泊発電所 3 号炉 審査資料	
資料番号	SA55-9 r. 6. 1
提出年月日	令和5年6月23日

泊発電所 3 号炉

設置許可基準規則等への適合状況について
(重大事故等対処設備)
比較表

2. 12 発電所外への放射性物質の拡散を
抑制するための設備【55条】

大飯3/4号炉 シルトフェンスを用いた海洋への放射性物質拡散抑制

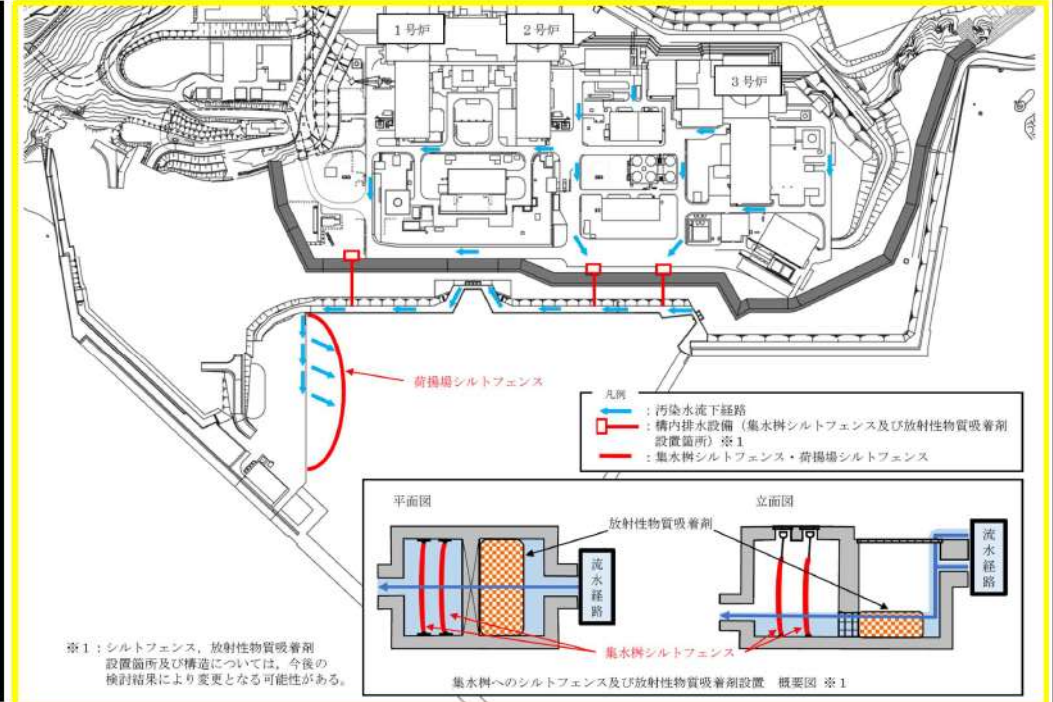
【差異③】 シルトフェンスにて海洋への放射性物質拡散抑制を図る手段は同じであるが、海洋への流出箇所数の相違によりシルトフェンスの設置箇所が異なっている。（シルトフェンスの設置形態として、護岸部ではなく排水柵のような流路部に設置する設置方法として、東海第二と同様。また、大飯3/4号炉においても護岸部以外への設置も示されている）

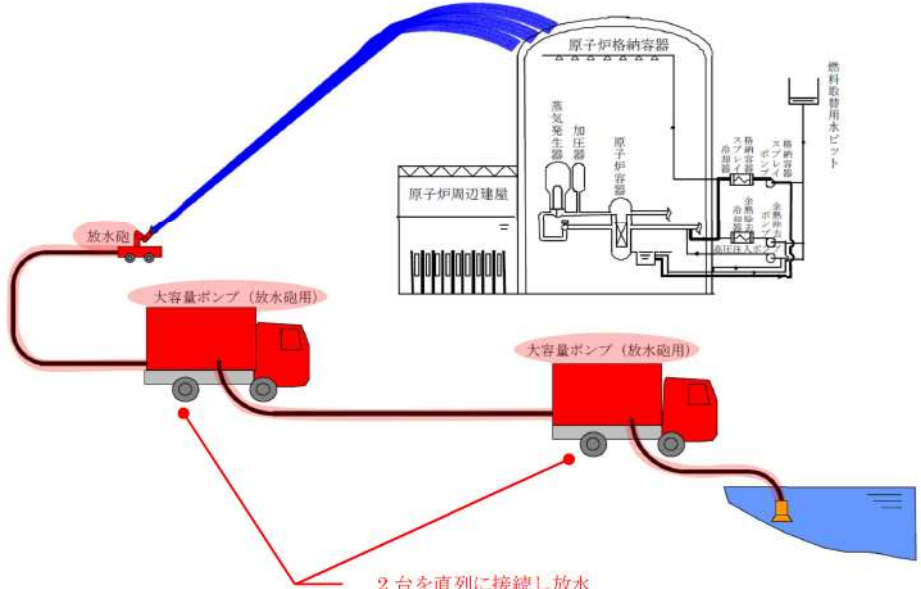
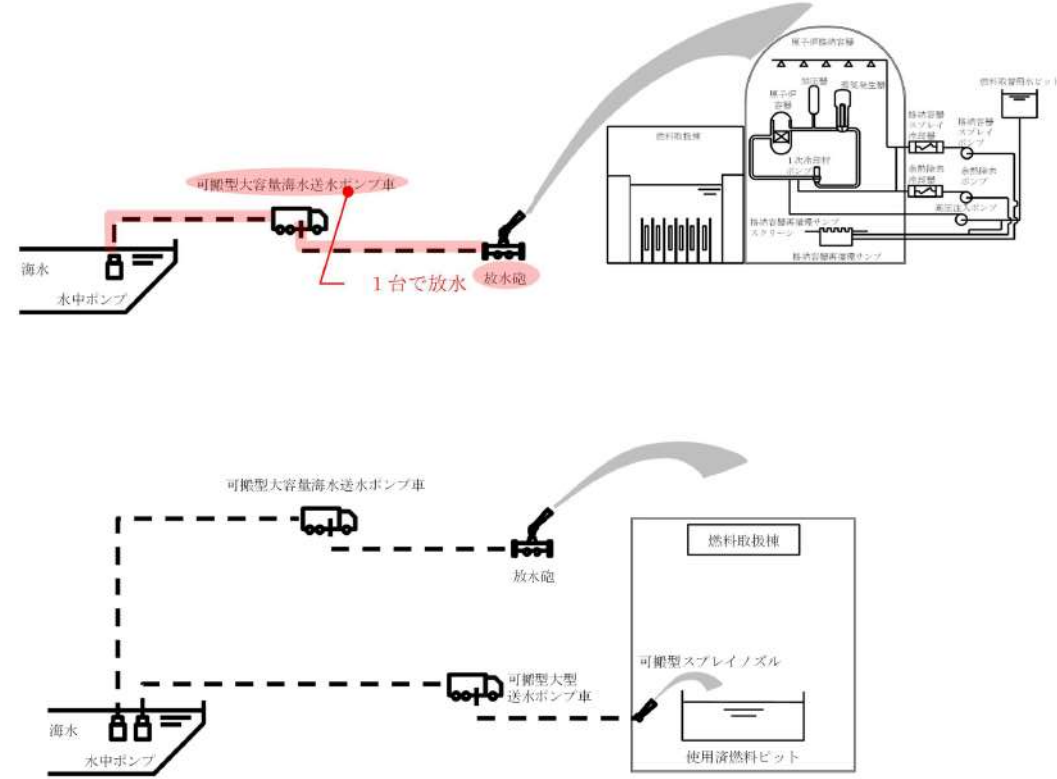
大飯発電所3/4号炉	女川原子力発電所2号炉	泊発電所3号炉	相違理由
<p>2-2) 対応手順・設備の主要な差異（つづき）</p> <p>【差異④】 大飯3/4号炉では使用済燃料ピット内燃料体等の著しい損傷時の大気への拡散抑制としてスプレイヘッドを用いて建屋（原子炉周辺建屋）へ放水するが、泊は燃料取扱棟内で使用済燃料ピットへ放水する。（伊方3号等と同様）</p> <div style="display: flex; justify-content: space-around;"> <div data-bbox="89 430 1008 1085"> <p style="color: red;">スプレイヘッドで建屋へ放水</p> <p>原子炉格納容器</p> <p>原子炉周辺建屋</p> <p>スプレイヘッド</p> <p>送水車</p> </div> <div data-bbox="1052 383 2128 1197"> <p>可搬型大容量海水送水ポンプ車</p> <p>海水</p> <p>水中ポンプ</p> <p>放水砲</p> <p>可搬型スプレイノズル</p> <p>可搬型大型送水ポンプ車</p> <p>燃料取扱棟</p> <p>使用済燃料ピット</p> <p style="color: red;">可搬型スプレイノズルで建屋内から放水</p> </div> </div> <div style="display: flex; justify-content: space-around; margin-top: 20px;"> <div data-bbox="291 1276 828 1316"> <p>大飯3/4号炉 スプレイヘッドを用いた大気への拡散抑制</p> </div> <div data-bbox="1388 1276 1926 1316"> <p>泊3号炉 可搬型スプレイノズルを用いた大気への拡散抑制</p> </div> </div>

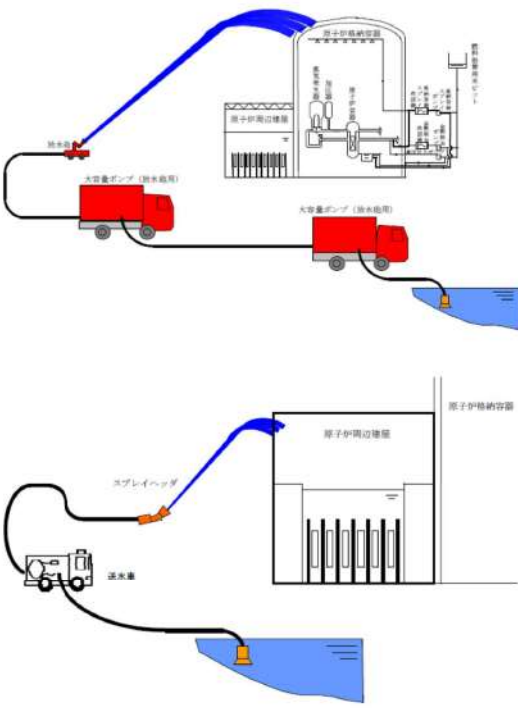
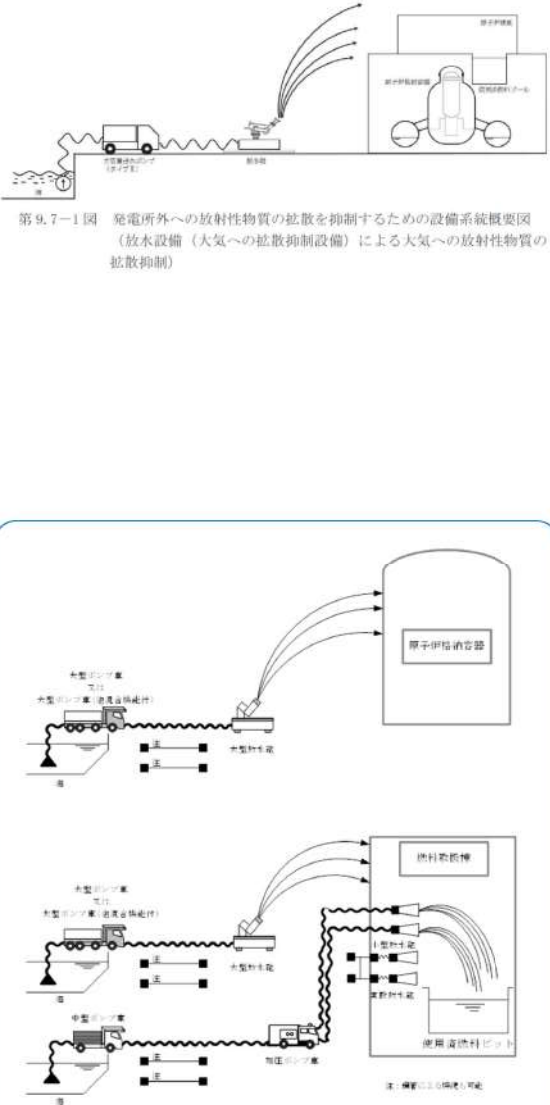
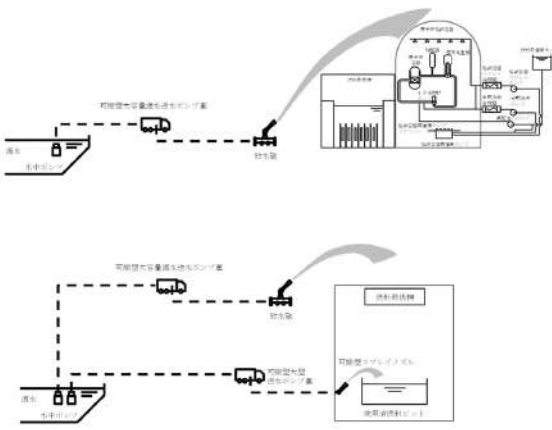
大飯3/4号炉 まとめ資料 (2017/5/19 提出版)	女川原子力発電所2号炉	泊発電所3号炉	相違理由
 <p>発電所外への放射性物質の拡散を抑制するための設備 概略系統図 (1)</p>	<p>第9.7-1図 発電所外への放射性物質の拡散を抑制するための設備系統概要図 (放水設備 (大気への拡散抑制設備) による大気への放射性物質の拡散抑制)</p>  <p>本記載は、伊方の参考掲載</p>	 <p>第4.3.1図 発電所外への放射性物質の拡散を抑制するための設備 系統概要図 (1) 放水設備 (大気への拡散抑制設備) 及びスプレイ設備 (大気への拡散抑制設備) による大気への放射性物質の拡散抑制</p>	<p>相違理由</p> <p>(参考) 記載方針の相違</p> <ul style="list-style-type: none"> ・女川ではスプレインズルによる使用済燃料ピットへのスプレイを「放射性物質の拡散抑制」と位置づけていないが、泊は54条で記載している使用済燃料ピットへのスプレイを55条の「放射性物質の拡散を抑制するための設備」に位置づけて55条にも記載している。(伊方と同様) 対の方針の相違【差異④】 ・大飯では大気への拡散抑制としてスプレイヘッダを用いて建屋へ放水するが、泊は燃料取扱棟内で使用済燃料ピットへ放水する。(伊方と同様。)

発電所外への放射性物質の拡散を抑制するための設備 概略系統図(2)

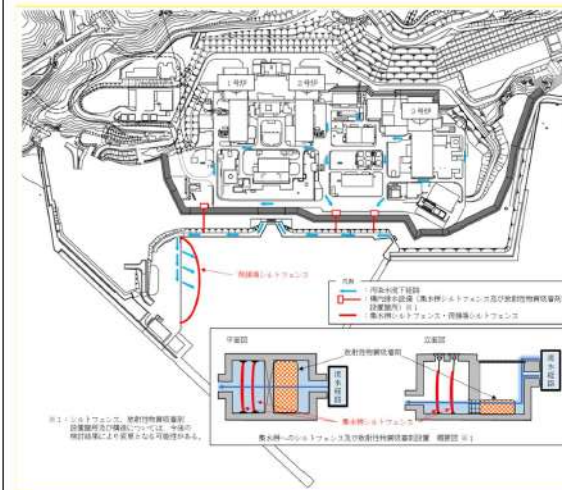
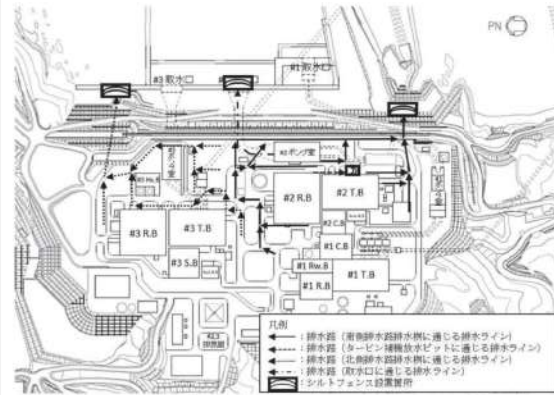
設計方針の相違【差異③】
 ・大飯と敷地レイアウト及び敷地外への放出流路が異なっているが、想定する流出箇所シルトフェンスを設置し、海洋への放射性物質の拡散抑制する設計は同様である。
